OFICIO N° 0426-2022-MINEM/DGAEE

Asunto : Observaciones advertidas por el SERNANP a solicitud de opinión técnica sobre el Plan Ambiental Detallado (PAD) de la "Línea de Transmisión de 138 kV Aucayacu - Tocache, S.E y P.S.E Tocache I Etapa (LT 1124)"

OPINION TECNICA N° 685-2022-SERNANP-DGANP

**PLAN AMBIENTAL DETALLADO – PAD “LÍNEA DE TRANSMISIÓN DE 138 KV AUCAYACU -
TOCACHE, S.E Y P.S.E TOCACHE I ETAPA (LT 138 KV - L1124)”**

Tabla 8.1-2: Ubicación referencial del almacenamiento intermedio de residuos sólidos		
Subestaciones	Coordenadas UTM DATUM WGS84 Z18S	
	Este (m)	Norte (m)
S.E. Aucayacu	377 578	9 012 091
S.E. Tocache	333 692	9 09 5011

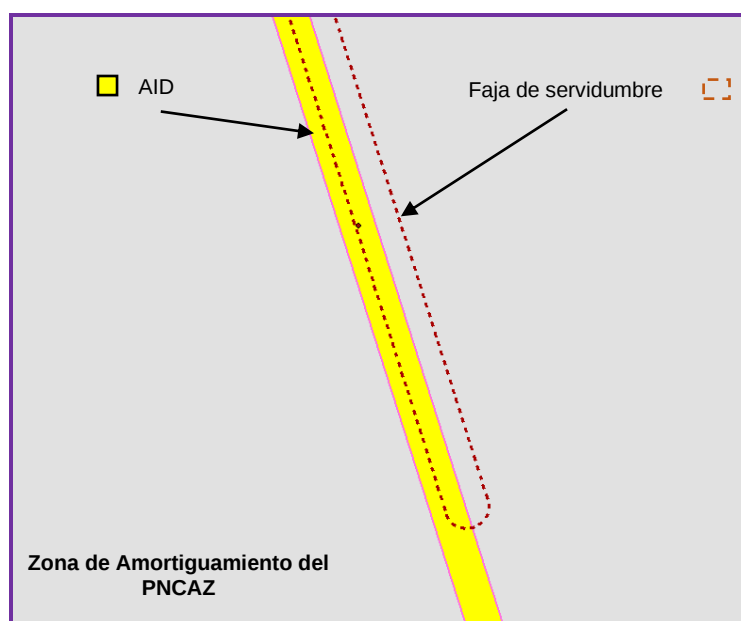
Observación: Incluir la ubicación (como polígono) del almacenamiento intermedio, a fin de determinar si esta se encuentra en áreas de competencia del SERNANP y si fuera así, con el propósito de analizar los probables impactos y medidas ambientales que tienen que implementarse en aras a la conservación de la diversidad biológica.

- Se precisa que la generación de residuos sólidos es producida principalmente por los materiales empleados durante las actividades de mantenimiento, las cuales son ejecutadas por una empresa contratista que gestiona la disposición final de los residuos generados producto de estas actividades mediante una EO-RS autorizada. Esto se realiza bajo la política y estándares de gestión de residuos sólidos de REP, de manera que todos los contratistas cumplan con las normativas vigentes. De esta manera, las actividades de mantenimiento en la L.T. materia del PAD, no requieren almacenamiento intermedio de residuos sólidos. Sin embargo, en los casos que se requiera almacenar temporalmente los residuos generados en el presente Proyecto del PAD, éstos serán destinados en el almacenamiento intermedio ubicado en la S.E. Aucayacu o S.E. Tocache, las cuales se encuentran fuera de la Zona de

Amortiguamiento del Parque Nacional Cordillera Azul (fuera del área de competencia del SERNANP). A continuación, se presentan las coordenadas UTM (WGS-84) de ubicación de los puntos de almacenamiento intermedio de residuos sólidos en las S.E. mencionadas.

Análisis de la respuesta: Detallan que para la etapa de mantenimiento se haría uso de almacenamiento intermedio de residuos sólidos. Y precisan que, en los casos que se requiera almacenar temporalmente los residuos generados en el presente PAD, éstos serán destinados en el almacenamiento intermedio ubicado en la S.E. Aucayacu o S.E. Tocache, los cuales se encuentran fuera de las competencias del SERNANP.
